# 改善箇所説明図

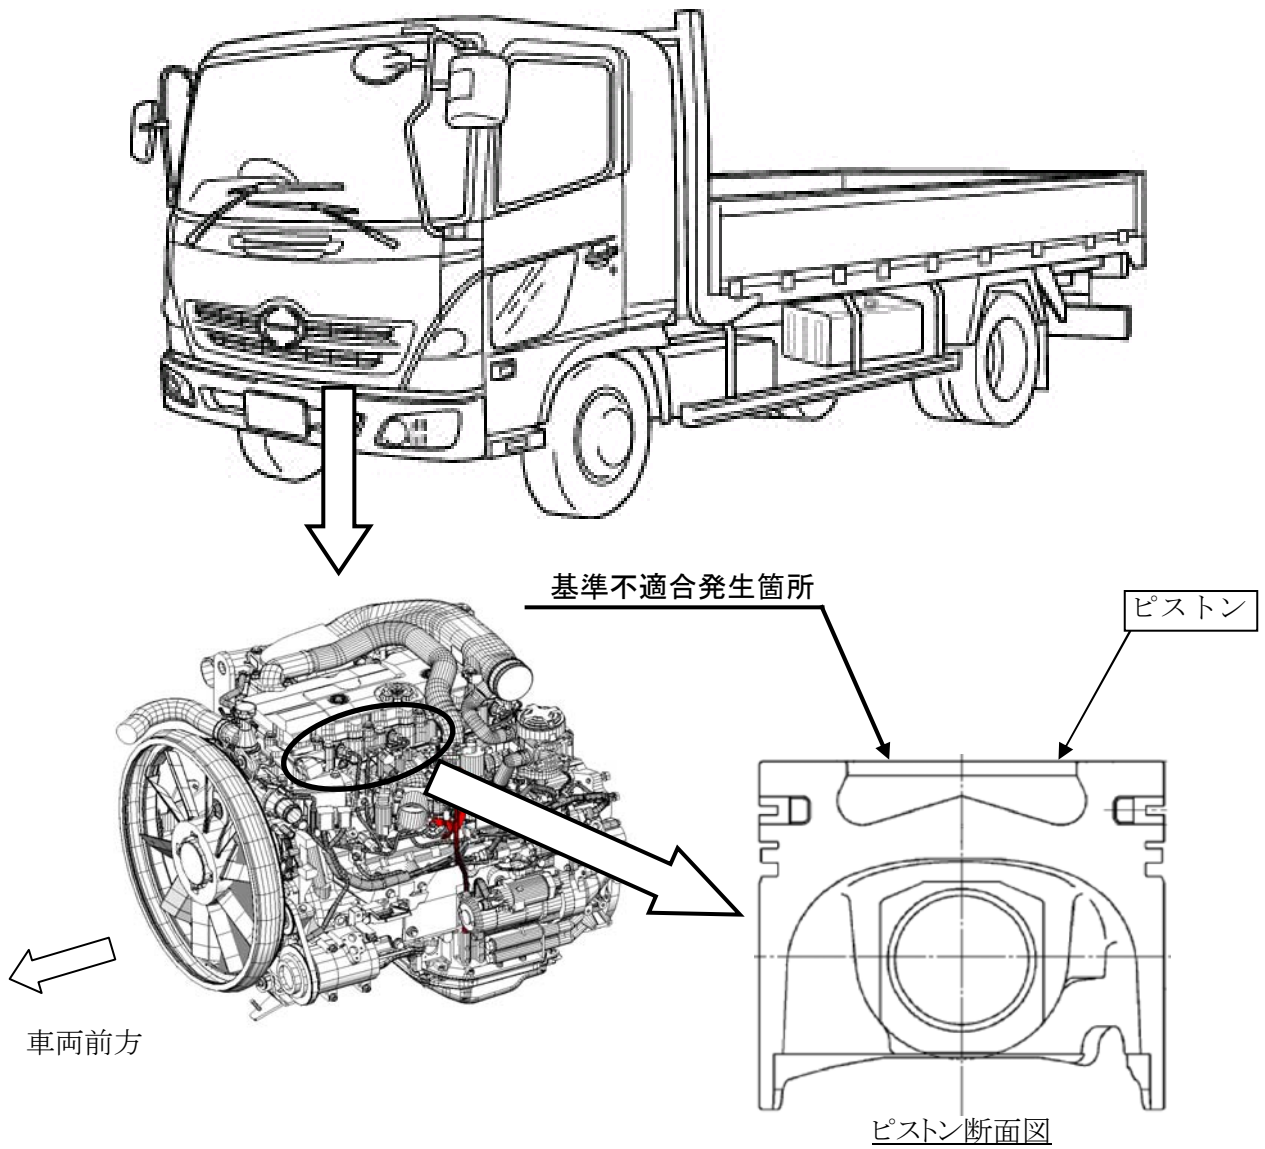
原動機のピストンにおいて、製造工程が不適切なため、ピストン内部に剥離が生じ、亀裂が進展するものがある。そのため、そのまま使用を続けると、最悪の場合、エンジンが破損し、走行不能となるおそれがある。

全車両、原動機を点検し、ピストンが損傷しているものは対策品と交換する。

識別：シリンダーヘッドカバー後端右側に黄色のペイントを塗布する。
